## 改善箇所説明図①

### 基準不適合発生箇所

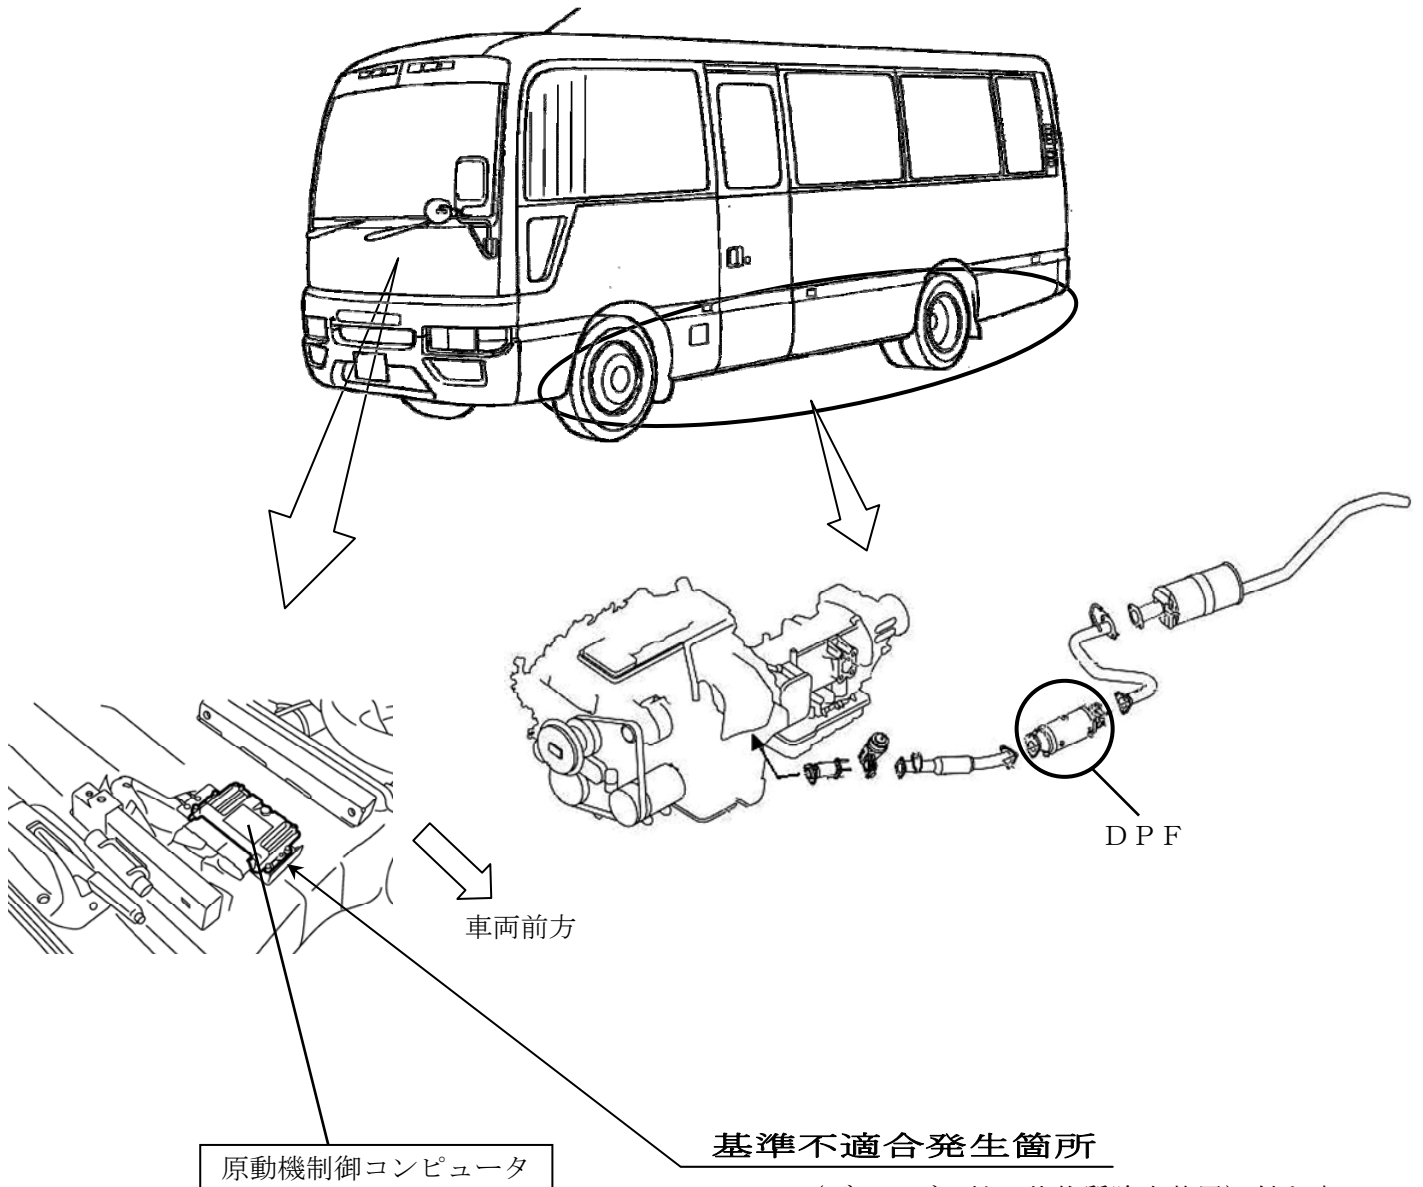
DPF（ディーゼル粒子状物質除去装置）付き車の原動機制御コンピュータにおいて、低負荷走行時の自動再生（捕集した粒子状物質の燃焼除去）の燃料噴射量の設定が不適切なため、余剰な燃料がエンジンオイルに混入するものがある。そのため、エンジンオイル量が規定量を超えた状態で使用を続けると、吸気経路にエンジンオイルが混入して白煙が発生し、エンジンの回転が上昇することがあり、最悪の場合、エンストして再始動できなくなるおそれがある。

全車両、当該制御コンピュータのプログラムを修正するとともに、エンジンオイルを新品に交換する。なお、当該不具合が発生したことのある車両については、必要に応じて、エンジン本体、インジェクタ、触媒を新品に交換する。

識別：銀色のシールをモデルナンバープレートの右横に貼り付ける。
